手洗金具

ふた

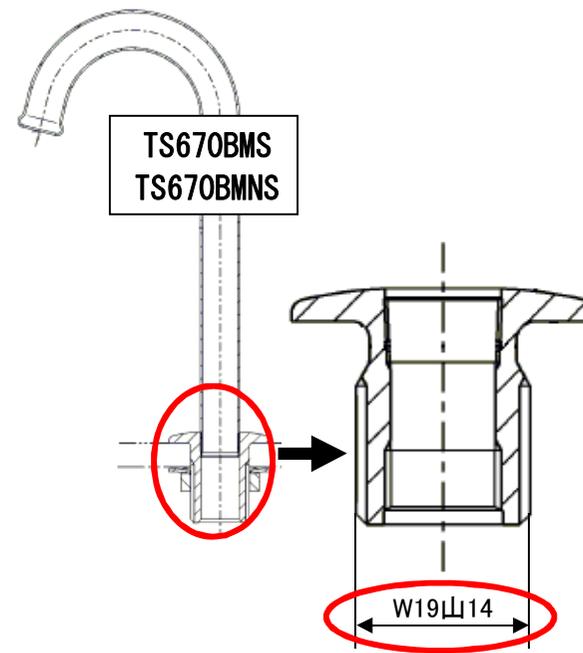
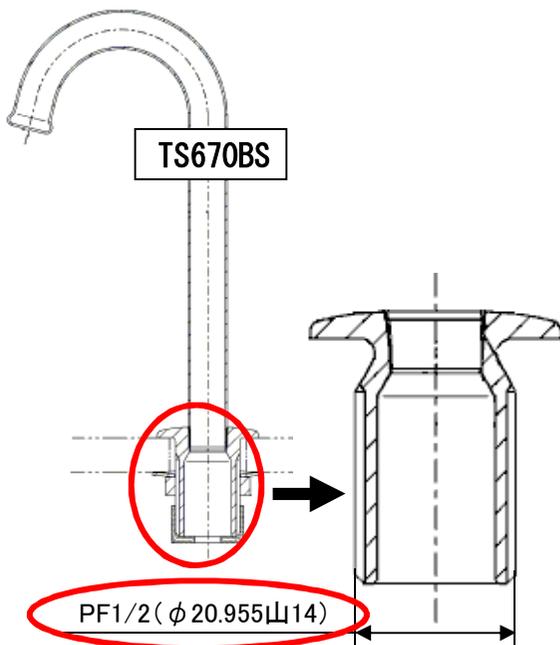
手洗金具ねじ部がφ 20.955の場合は、陶器公差±2mmを考えると、φ 20であった場合、穴に入らず取り付けができない可能性がある。

手洗金具ねじ部の外径19mmの場合は、陶器公差±2mmを考慮しても、問題なく取り付け可能
